Kópavogi, 28. október 2021
2102346/510.03 BV

Efni: Ferill máls

Handknattleiksfélag Kópavogs hefur sótt um byggingarleyfi fyrir breytingu á skilti við Breidd í Kópavogi. Sótt er um að breyta tveimur flettiskiltaflötum í stafræna fleti. Skjár 1 sem mun snúa í norð-austur frá íbúabyggð í Kópavogi og skjár 2 sem mun snúa í suð-austur frá íbúabyggð í Kópavogi.

Kópavogur – Breytingar á skilti við Breidd (SN210676)

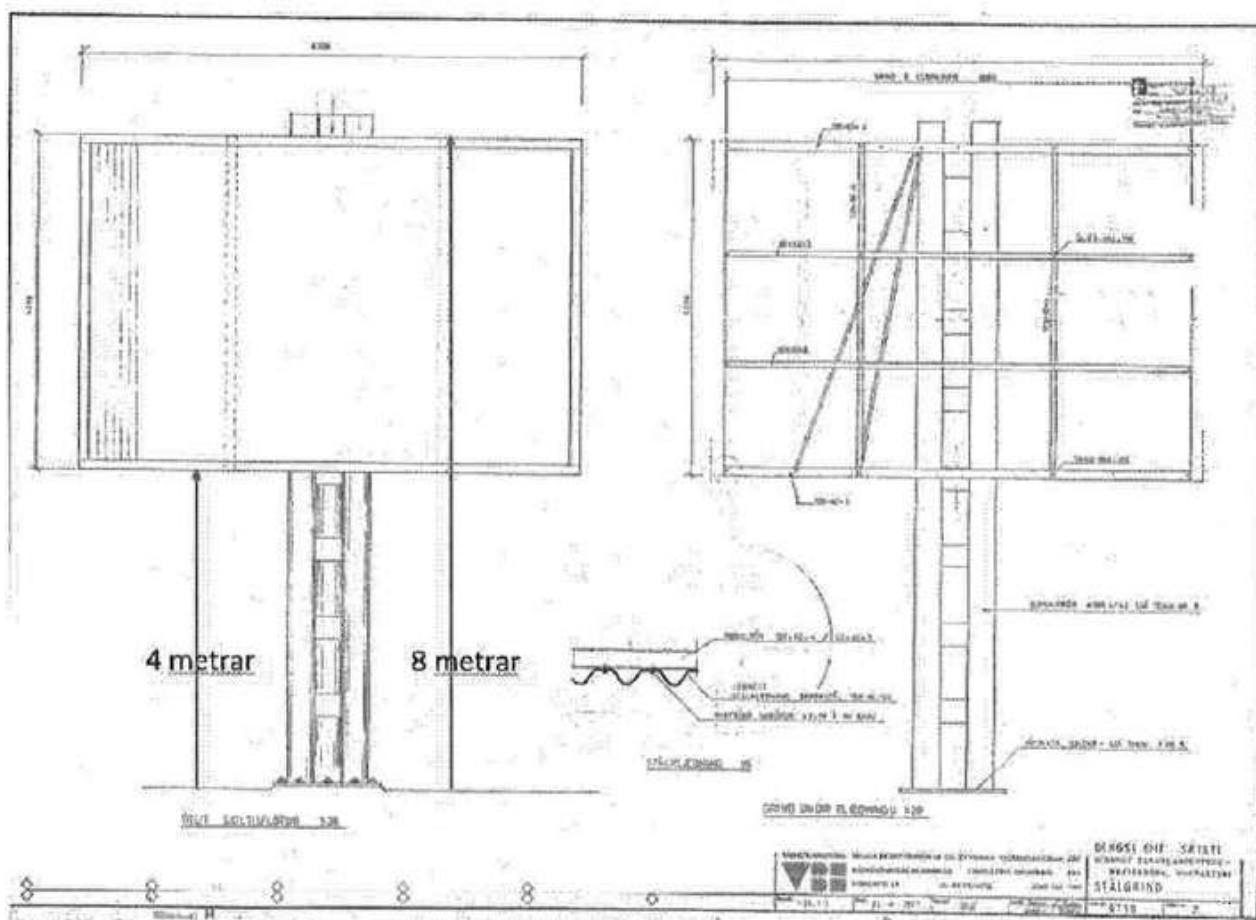
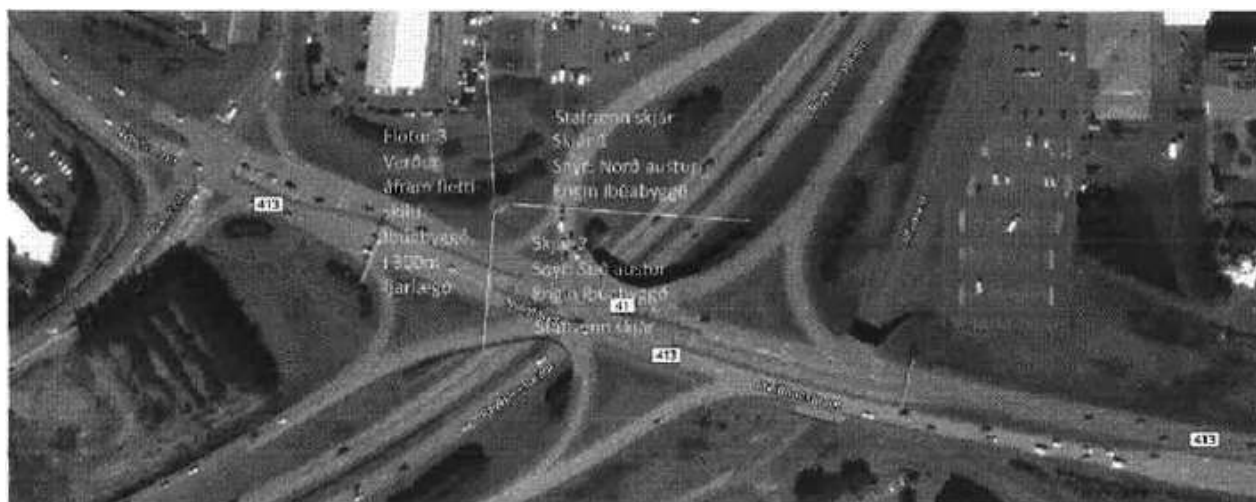
Sótt er um leyfi til að breyta tveimur flötum á núverandi flettiskilti við Breidd í Kópavogi. Skjár 1 mun snúa í norð-austur og skjár 2 í suð-austur. Sjá myndir af neðan.

Gert er ráð fyrir að kvaðir verði settar um að skiptingar á milli auglýsinga verða að taka a.m.k. 3 sek til að valda ekki truflun akandi eða geta haft áhrif á þá sem eru flogaveikir. Enn frekar eru öll blikk frá skilti, hvort sem er með hléum eða stanslaus, með hreyfanlegu ljósi eða ljósum ekki leyfilegt.

Sjá mynd af skilti.

Sjá mynd af hliðum skiltis sem sótt er um.

Varðandi ljósmagn og lýsingu þá er miðað við að á daginn væri lýsing (ljósstig) < 5000 NITS og á kvöldin væri lýsing (ljósstig) < 500 NITS. Ljósmagn takmarkað við (ambient light + 6.5) lux við 10 metra. Jafnframt er líklegt að sett verði fram að skiltið verði ekki bjartara en ljósmagn dagbirtu hvers dags. Slökkt yrði á skiltinu kl. 22.00 á kvöldin og kveikt kl. 7.00 að morgni.
